**AVIS RELATIF A LA PROTECTION
CONTRE LES EVENTUELS EFFETS NOCIFS ET NUISANCES
PROVOQUES PAR LES RAYONNEMENTS NON IONISANTS
GENERES PAR DES ANTENNES EMETTRICES STATIONNAIRES**

Commune : MONTIGNY-LE-TILLEUL - Exploitant : ORANGE

Référence exploitant : 287C1_2 & 30392C1_2 & 40392C1_1 & 50392C1_1

Rapport n° 1833 / 2023

Figure 1 : Vue en plan des lieux de séjour et des points de contrôle

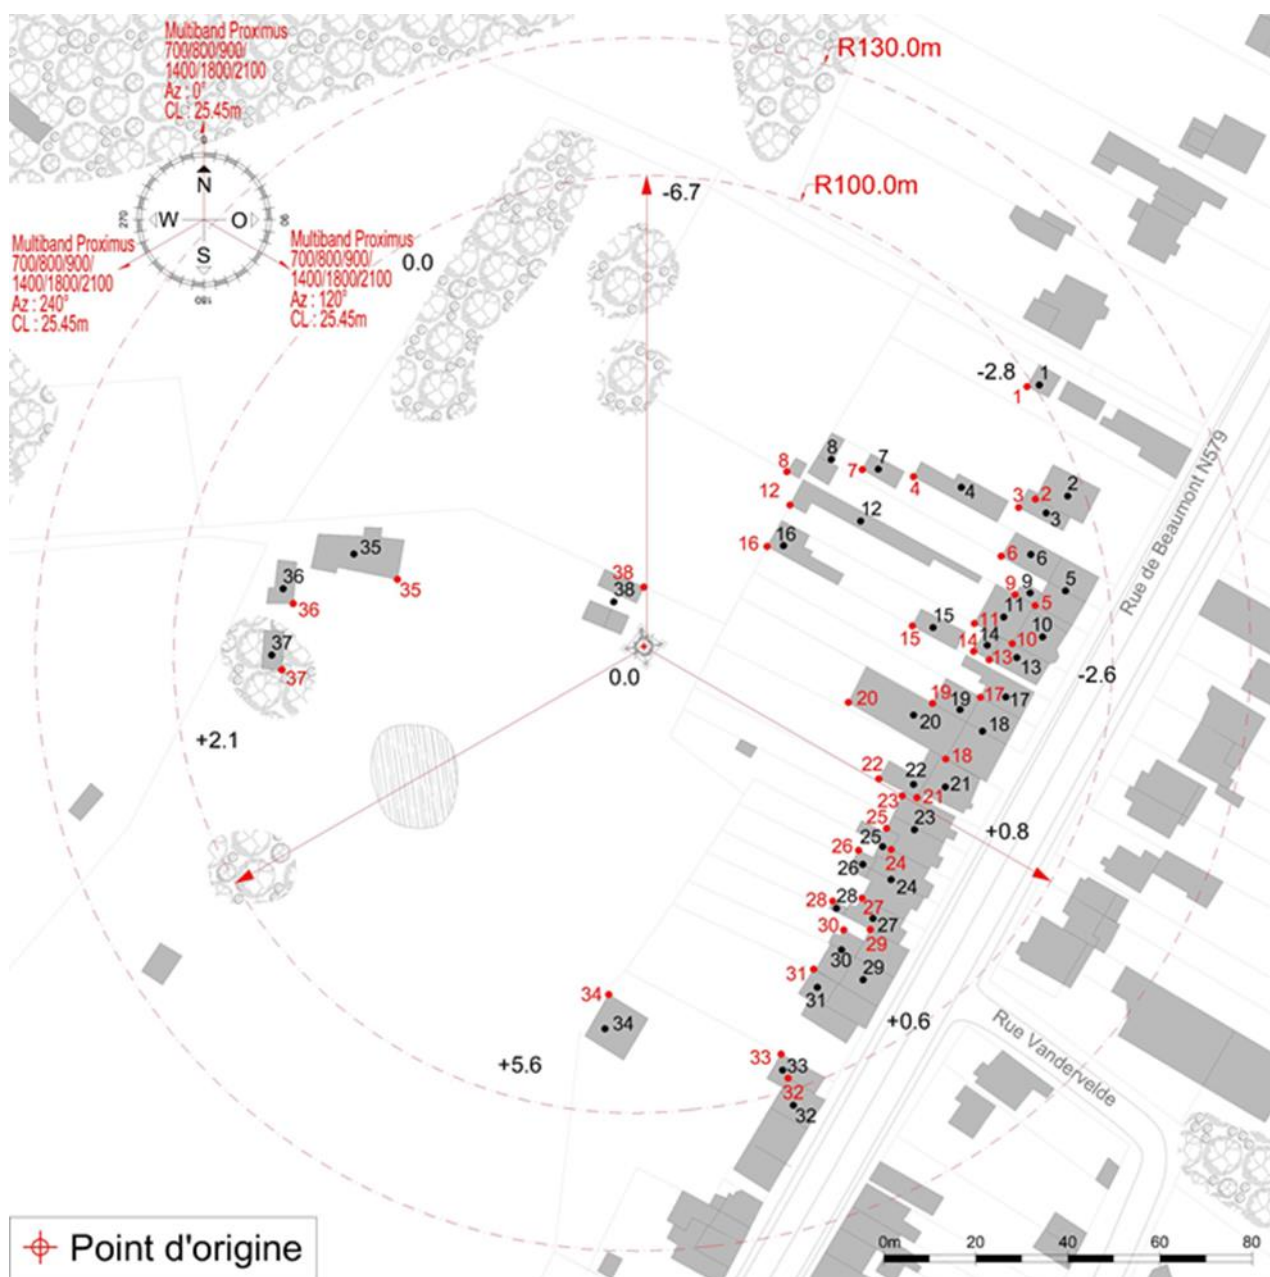
- le numéro du point de contrôle repris sur un des plans de la figure 1;
- le numéro du LS dans lequel se trouve le point de contrôle de la 1^{ère} colonne ;
- l'atténuation d'obstacle prise en compte pour le calcul de l'indice d'exposition dans le LS ;
- le résultat du calcul de l'indice d'exposition.

En ce qui concerne les antennes de l'installation mentionnées dans le tableau 1, la distance maximale à laquelle la limite pourrait être atteinte, à l'extérieur, est égale à 72,6 m. S'il n'y a pas de LS à une distance inférieure, les antennes respectent forcément la limite d'immission.

Dans le cas des LS situés à l'intérieur des bâtiments, une atténuation d'obstacle est prise en compte et il en résulte que la distance maximale à laquelle la limite pourrait être atteinte se réduit à 51,4 m.

Figure 2 : Vue en plan des installations d'antennes dans un rayon de 300 mètres autour de l'installation faisant l'objet de la demande d'avis

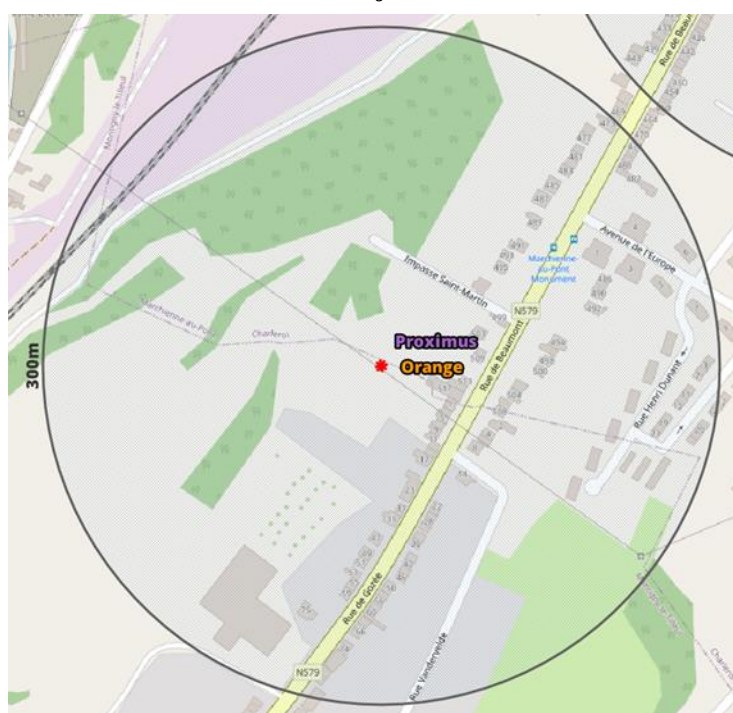
Compte tenu du nombre d'installations localisées dans la figure 2, il apparaît que l'intensité du rayonnement électromagnétique généré, dans les lieux de séjour situés à proximité de l'installation référencée dans le paragraphe 2, par l'ensemble des antennes émettrices stationnaires de l'ensemble des exploitants du même site d'antennes émettrices stationnaires respecte la limite fixée à l'article 4, § 2 du décret.
